**Avis délibéré de l'Autorité environnementale
sur la demande d'autorisation d'exploiter
le parc de stockage de liquides inflammables**

n°Ae : 2013-79

L'Autorité environnementale¹ du Conseil général de l'environnement et du développement durable (CGEDD), s'est réunie le 18 septembre 2013 à La Défense. L'ordre du jour comportait, notamment, l'avis sur la demande d'autorisation d'exploiter le parc de stockage de liquides inflammables de Marcoing (Nord)

Vue extérieure d'un bac (source : dossier Présentation administrative – présentation technique p 36)

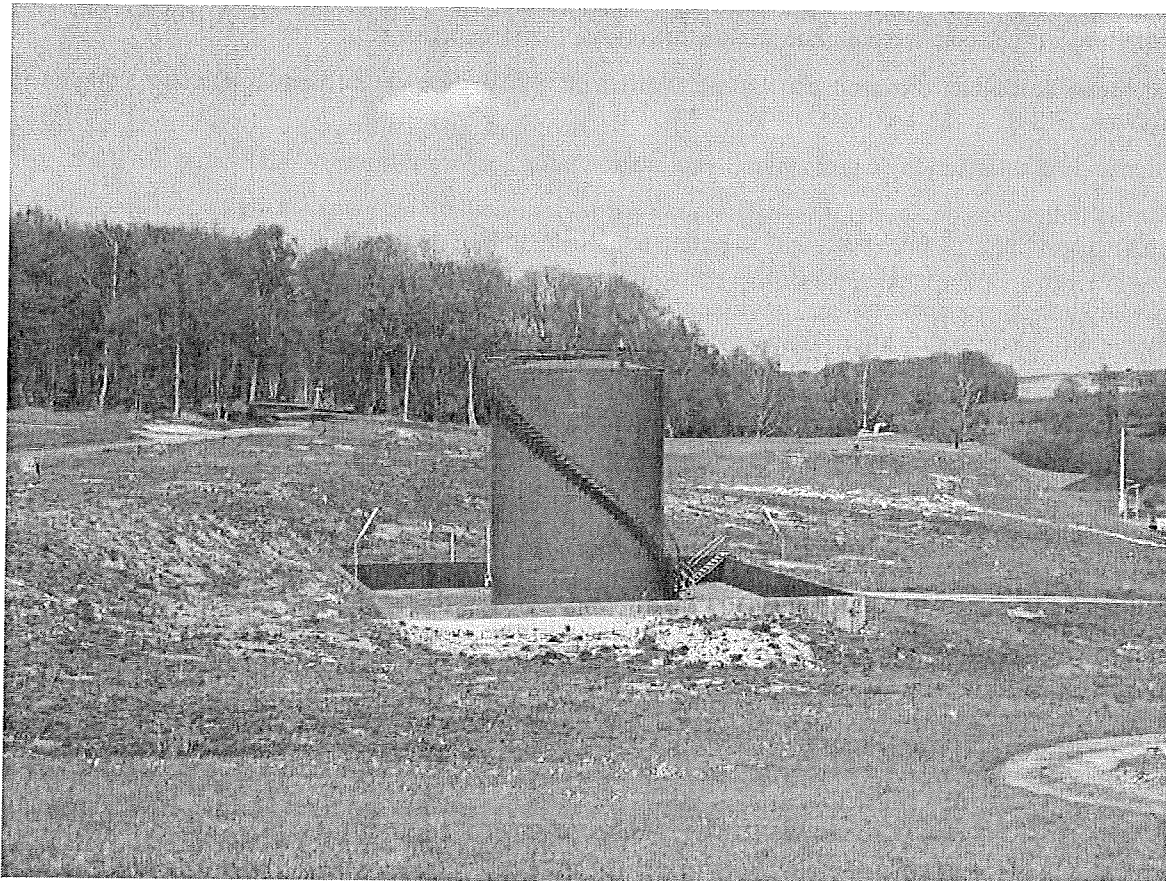
L'Ae recommande de :

- *préciser dans le dossier les mesures déjà mises en œuvre et le calendrier de celles dont la mise en œuvre est prévue, pour atteindre les objectifs de mise en conformité du site avec la réglementation,*
- *expliquer comment ces mesures dans leur ensemble garantissent des résultats au moins équivalents en matière de protection des intérêts mentionnés à l'article L. 511-1 du code de l'environnement.*
